多核種除去設備等処理水（ALPS処理水）の海洋放出に係る  
放射線影響評価報告書（設計段階）

追加意見へのご回答

2022年3月8日  
東京電力ホールディングス株式会社

図 海域モニタリング地点

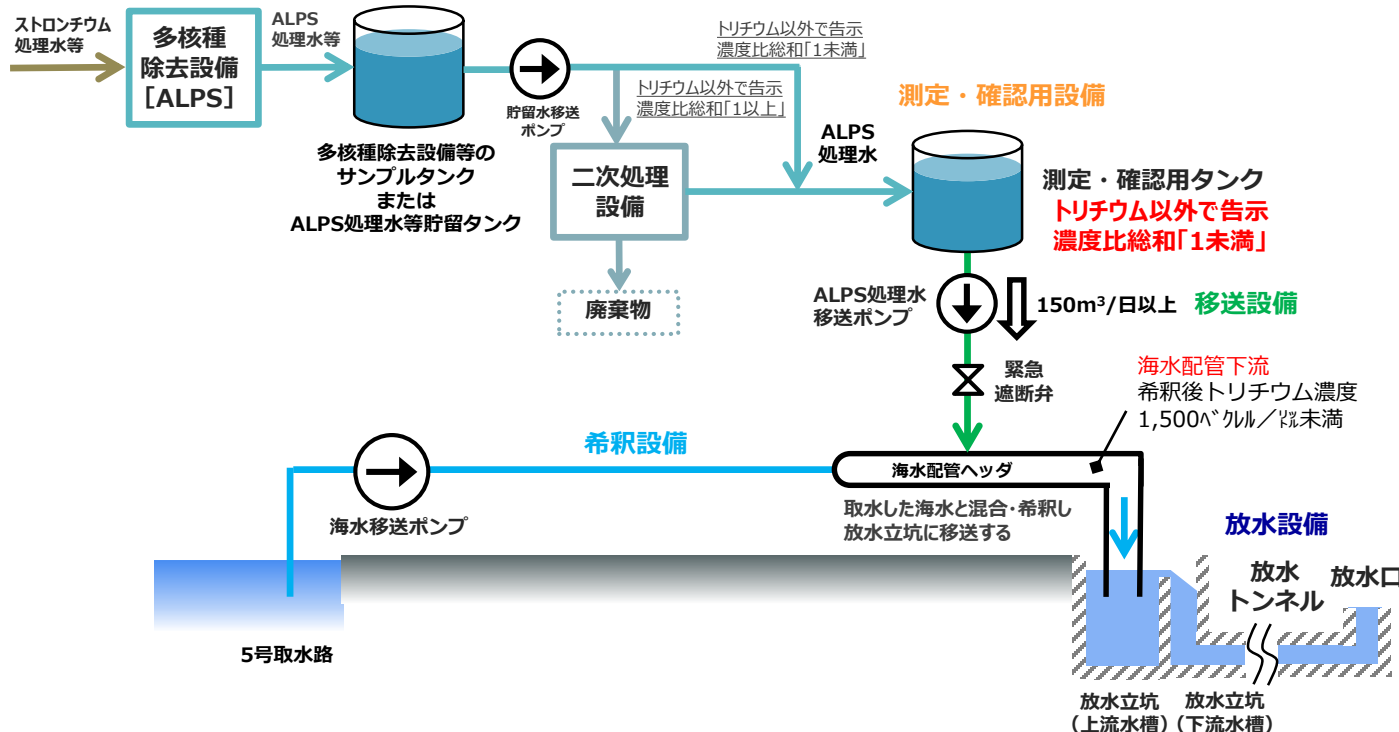
- 「モニタリングデータから変動範囲を見極め、異常値を今後設定していく」となっているが、何を異常と考えるかが非常に曖昧である。放出管理上の規程からすれば、放出口からトリチウム濃度1,500Bq/Lを超える処理水が放出される事が異常事態であるので、この状況をモニタリングによってどのように検知するかを具体的にモニタリング地点、方法、予想される濃度等を示して説明する必要がある。
- モニタリングデータから異常値を設定していくとあるが、放出開始前に異常値を設定すべきではないか。また、異常値について、運用管理値を設けている核種や、海産物の放射性物質濃度には設定しないのか。「放出以外の場合」とは、どういった事が想定されるのか。想定される事象について、検討しておくべきではないか。  
放出再開後の3日間10地点のサンプリングを行うとあるが、その具体的な内容はどのようなものか。

- 想定している異常は、ご指摘の通り希釈が想定通り行われていない事象である。放出以外の場合、ALPS処理水以外の過去に放出された放射性物質の影響や測定 of 異常などが考えられるが、具体的な想定はしていない。
- 希釈に関する異常の検知は、まずALPS処理水の流量と希釈海水の流量の比率で監視し、更に放水立坑における毎日のサンプリング結果にて行う。
- 海域でのモニタリングは、念のため行うものであり、海洋では希釈もあることから、現時点で定量的な基準を決めることは難しい。
- また、トリチウム以外の放射性物質については、放出前に100倍以上に希釈してから放出すること、及び海域で更に希釈されることから、測定は難しい。
- 今後、放出前のモニタリング状況なども踏まえて検討してまいりたい。
- 放出再開後は、念のため通常週1回のサンプリングを3日間連続で実施し、海域のトリチウム濃度に異常な上昇がみられないことを確認する。

- モニタリング方針
- 考え方：ALPS処理水は、多核種除去設備にて浄化処理を実施していることから、異常の判断には、浄化処理ができないトリチウムをモニタリング対象にする。
- 実施内容：ALPS処理水の放出により海域への影響確認をモニタリング※にて実施し、異常値が確認された場合は放出を停止する。  
※：従来の7カ所に新たに3カ所を追加（右下図）
- 異常値の設定：モニタリングデータから変動範囲を見極め、異常値を今後設定していく。

図 福島第一の周辺海域で計算したCs-137の年間平均濃度をモニタリング結果と比較した図。○がモニタリング地点を表す。

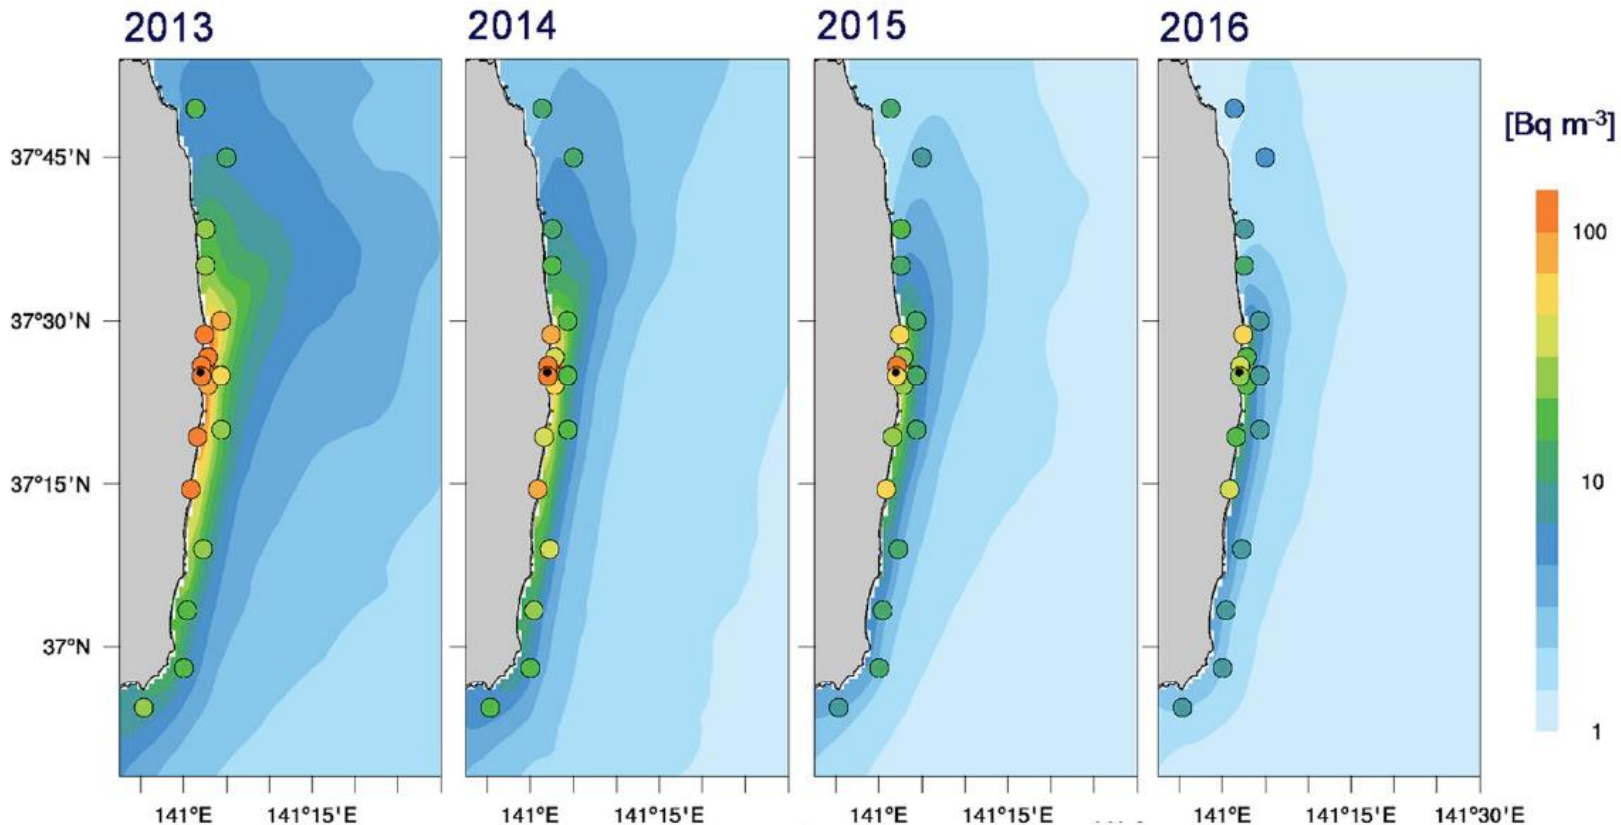
- 2014年と2019年を対象年として理由を説明いただきたい。また、これらの対象年の海象状況が特異な年ではないことを確認しているか伺いたい。

今回使用した海域シミュレーションは、2013年から2016年までの変動が小さいことを、事故に伴い放出されたセシウムの再現計算で確認したものであり、その中で2014年を選択し、もっとも新しい2019年を追加したもの。2013年から2016年までの変動は小さく、また2019年も2014年との違いは小さいことから、これら対象年の海象状況は特異な年では無いと考えております。

- 2013年～2016年までの福島県沿岸のセシウム137濃度について、シミュレーションにより計算した年間平均濃度をモニタリング結果と比較した図。
- セシウムの流出量が違うため濃度は異なるものの、拡散の形状に大きな違いは見られない。

福島県沖拡大図

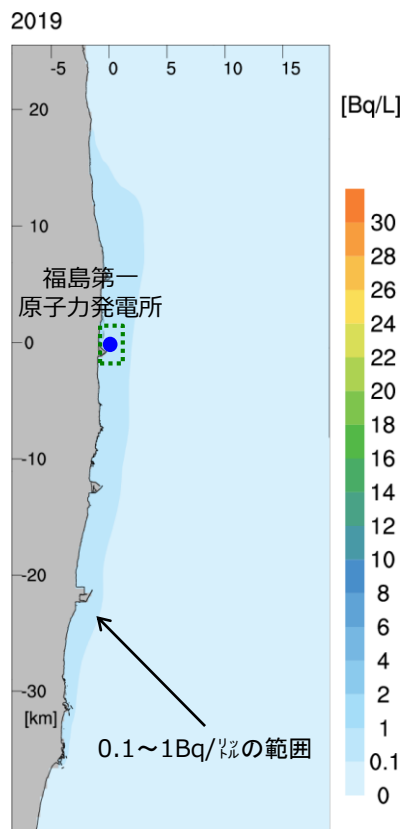
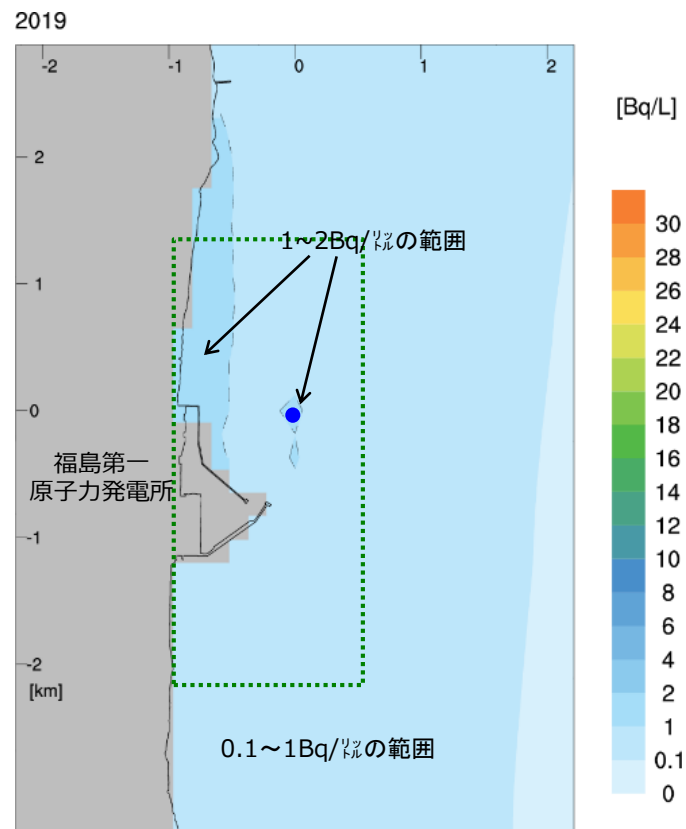
- 再循環については、沖合1kmの地点から放出されることから、「再循環しにくい」配置になっていると理解するが、例えば、概要版スライド27, 28をみると、再循環する状況が出現する可能性も完全には否定できないように思われる。シミュレーション結果からは、どの程度（頻度や濃度など）の再循環が想定されるか分析できないか伺いたい。

ご指摘の通り、放出したトリチウムの一部は取水口から取り込まれることとなりますが、取水を行う5, 6号機放水口付近の年間平均濃度は2Bq/Lに満たない濃度です。

ALPS処理水の放出にあたっては、放水口のトリチウム濃度は、1500Bq/L未満となるよう希釈して放出しますが、取水する希釈用海水のトリチウム濃度はその0.1%程度に過ぎないことから、再循環の影響はほとんど無いものと考えております。

- 22兆Bqのトリチウムを年間を通じて均等に放出する条件で、2019年の気象・海象データを使って評価した結果、発電所北側の年間平均トリチウム濃度は2 Bq/Lに満たない程度であり、放水口濃度の上限値1500Bq/Lの0.1%程度の濃度である。

図1 福島第二、岩沢付近のCs-137濃度の計算結果をモニタリング結果と比較したグラフ。(MA)は、14日間移動平均。

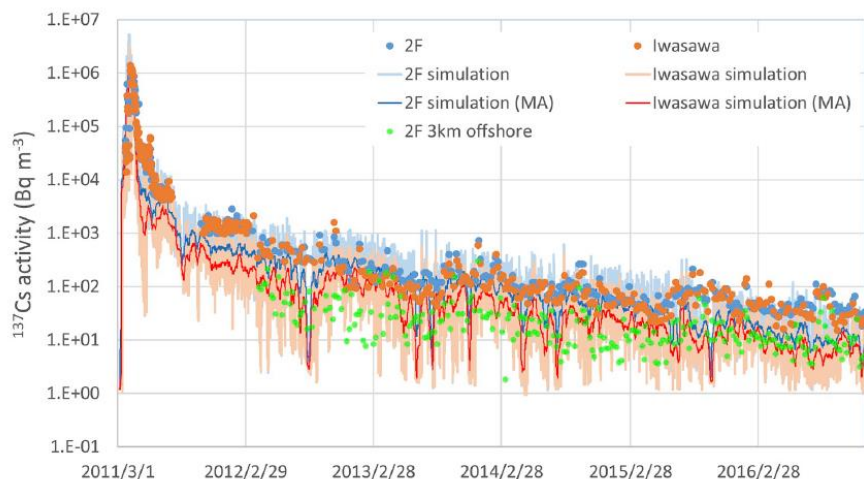
- 海域流動計算結果の再現性を確認するために、海域流動計算結果と現地観測データとの比較結果や典型的な海域流動分布の計算結果などを示してほしい。

拡散計算に使用したモデルは、過去の実気象、海象のデータにより福島第一原子力発電所事故によって漏えいした海水中セシウム濃度の再現計算を実施し、再現性が高いことを確認したモデルになります。資料にてご説明いたします。

- 海域における拡散計算に使用したモデルは、過去の実気象、海象のデータにより福島第一原子力発電所事故によって漏えいした海水中セシウム濃度の再現計算を実施し、実測データとの比較によって再現性が高いことを確認した※モデル。
  - ✓ 図1では、モニタリング結果とシミュレーション結果の濃度変化が概ね一致している。
  - ✓ 図2では、年間平均濃度のシミュレーション結果は、実測値と概ね一致している。
  - ✓ いずれの図でも、 $10\text{Bq/m}^3$  ( $0.01\text{Bq/L}$ ) を下回る濃度ではシミュレーション結果を実測値が上回る傾向が見られるが、これはシミュレーションに含まれていない外部からの流入の影響と推定している。

表層

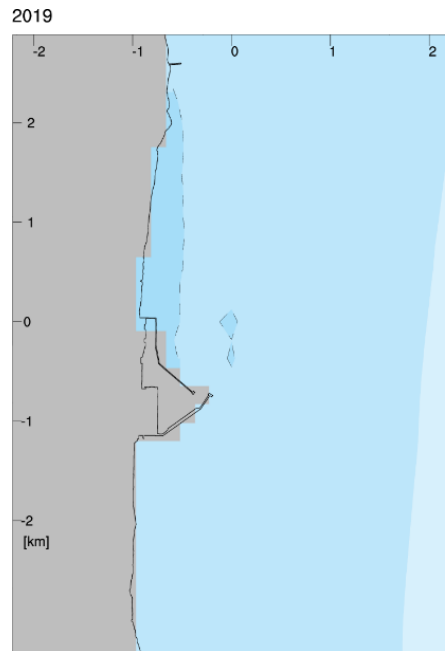
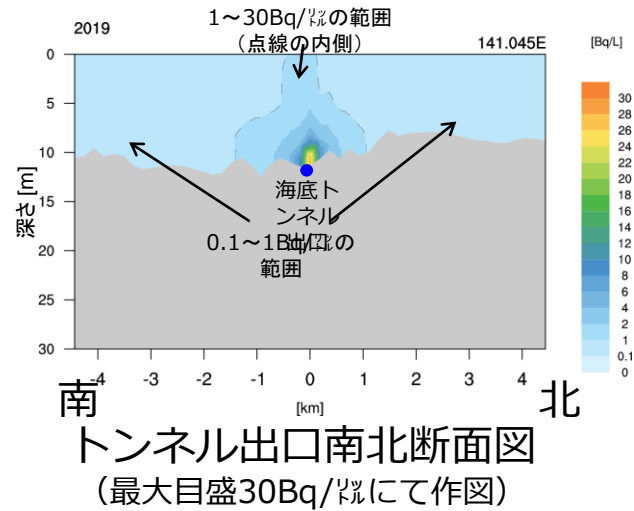
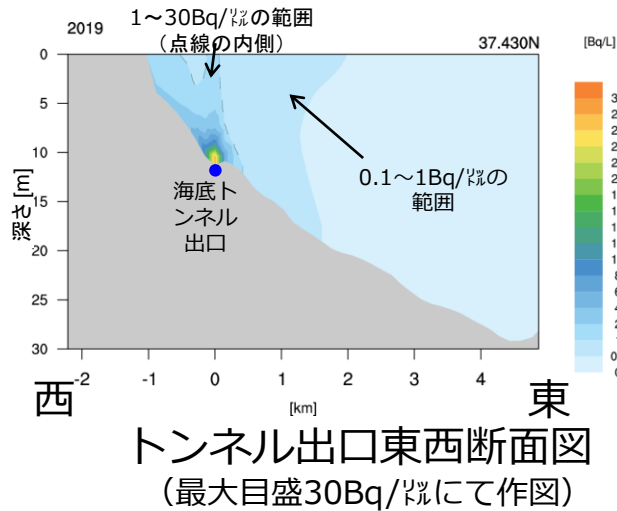
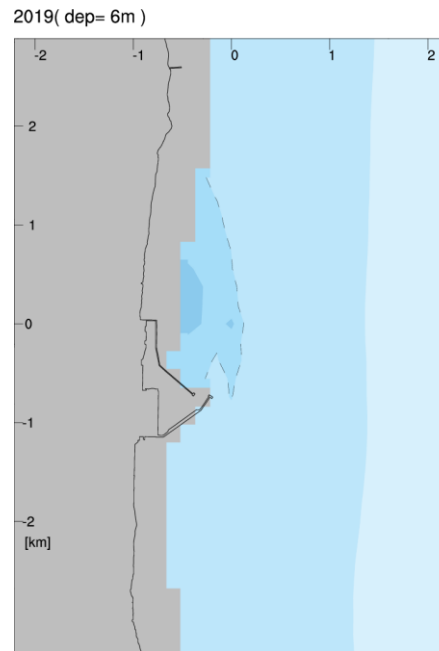
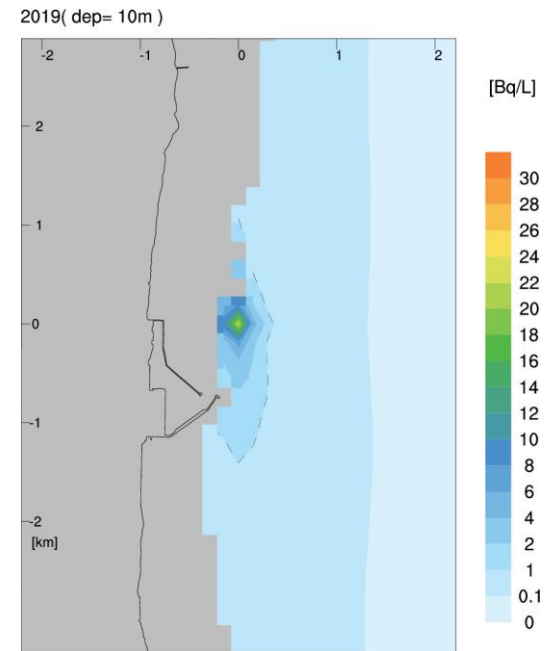
- 表5-6～5-9の評価に使用する海水中濃度における最上層平均濃度と全層平均濃度との相対的な関係を理解するために、海表面だけでなく中間層や海底層の濃度分布や鉛直分布を示して説明してほしい。

放射線影響評価報告書に記載した表層の年間平均濃度分布に対して、中層（海面下4m）、底層（海面下10m）の濃度分布は添付した資料のとおりです。

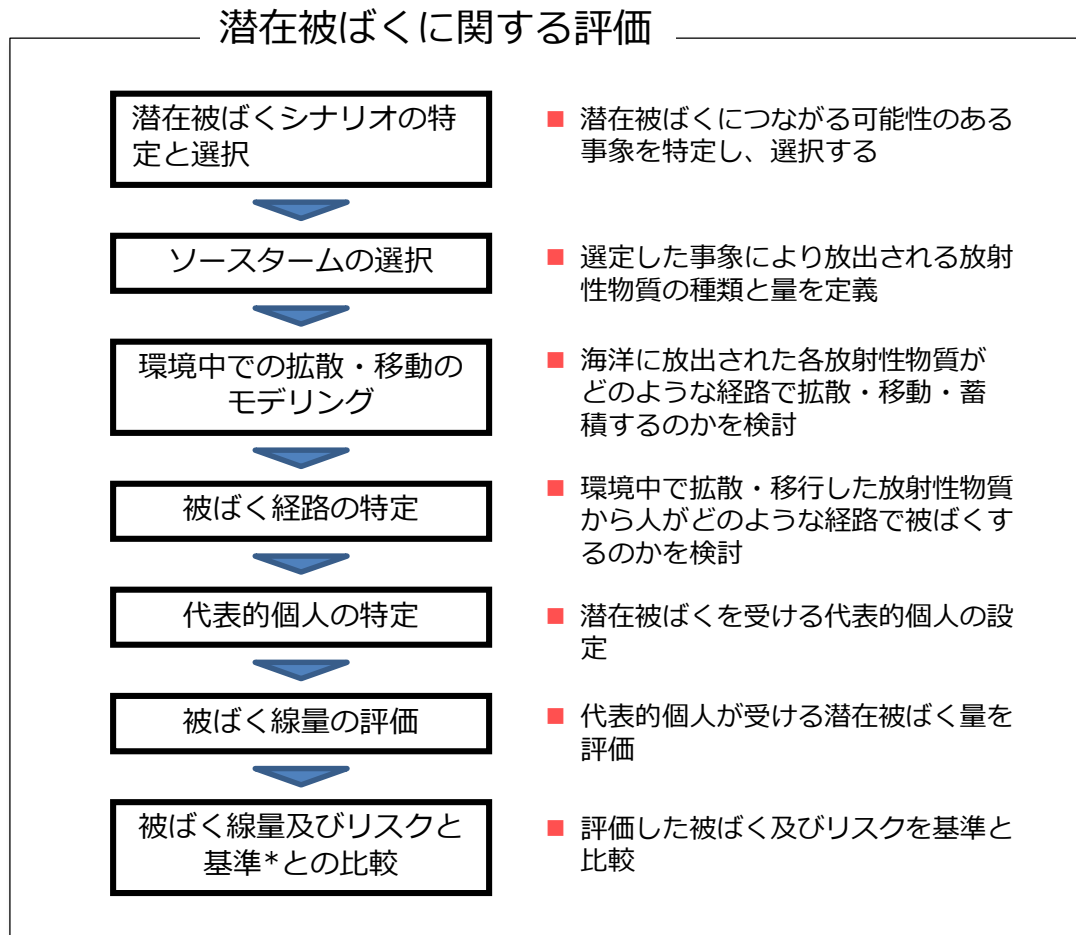
- 「潜在被ばくの評価は、年間放出量の一部が短期間に放出する事象を対象としていることから、平常時被ばくに含まれる」としているが、事故時のトリチウム濃度の高い処理水の急速な放出を年間の平均値に含めて、いわば時間平均で薄めて評価することになり、正しい処理とは思えない。事故時のトリチウム濃度の高い処理水の急速な放出を想定して、平常時とは区別して被ばく評価をしておくべきものとする。

潜在被ばくの評価については、ご指摘のとおり一時的に告示濃度限度を超える処理水が海洋に放出されることとなります。一方で、トリチウムは被ばくへの影響が小さいことから、トリチウム以外の核種のうち、外部被ばくに最も影響が大きい核種について告示濃度で希釈されないまま海洋に放出された場合の被ばく評価をしたものです。

- 報告書に記載した潜在被ばくの評価については、IAEA GSG-10のフロー図の記載を省略したが、同様の手順で評価している。
- 潜在被ばくシナリオの検討にあたって対象となる設備は下図の測定・確認用設備より下流の設備である。

放水口断面図

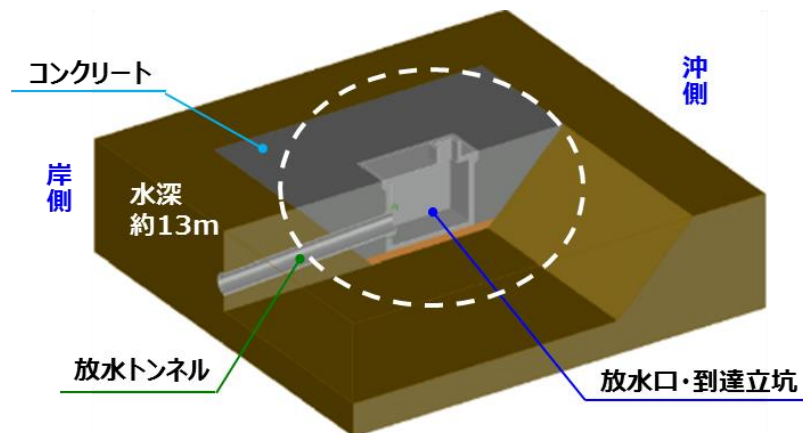
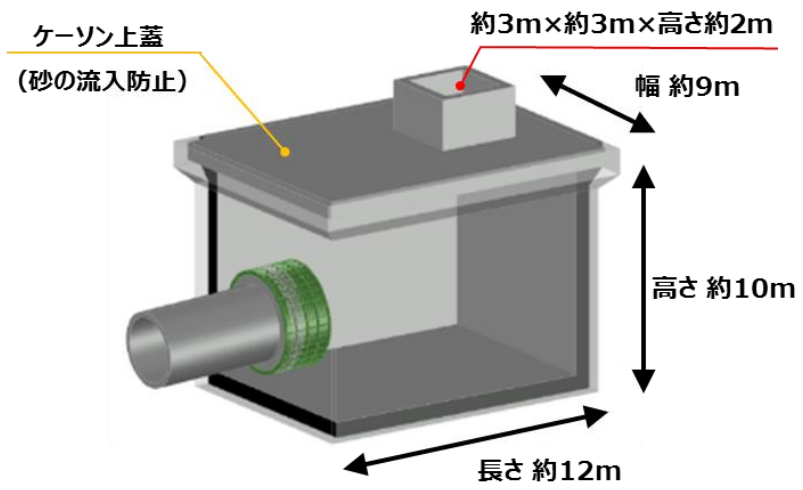
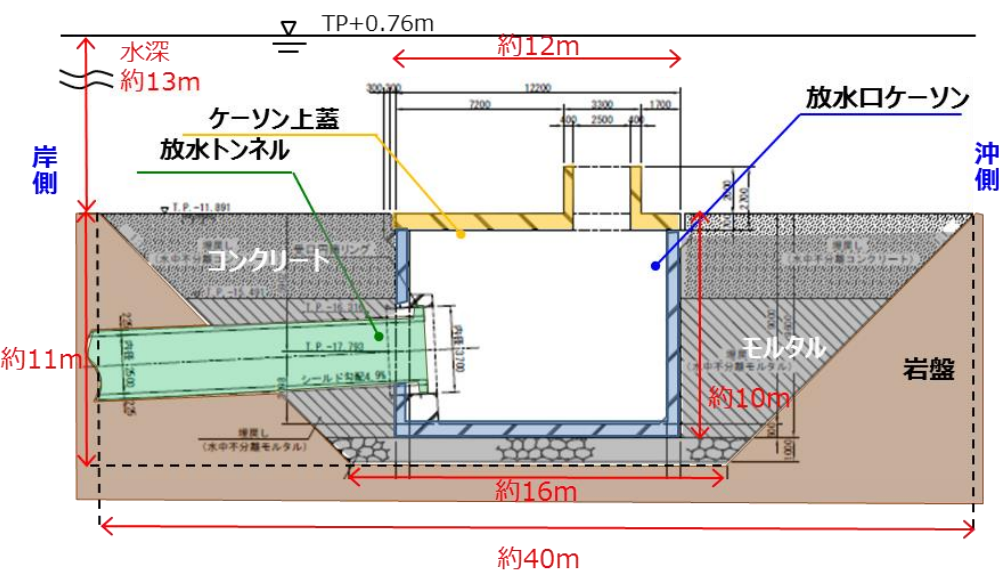
- 現段階で計画している海底トンネル出口の形状や放水諸元を明示してほしい。

海底トンネル出口は2.5m×2.5mの矩形の排水口から上方に向けて排出します。添付した図のとおりです。

躯体寸法	幅 約9m × 長さ 約12m × 高さ 約10m
------	---------------------------

寸法	幅 約9m × 長さ 約12m × 高さ 約1m
----	--------------------------
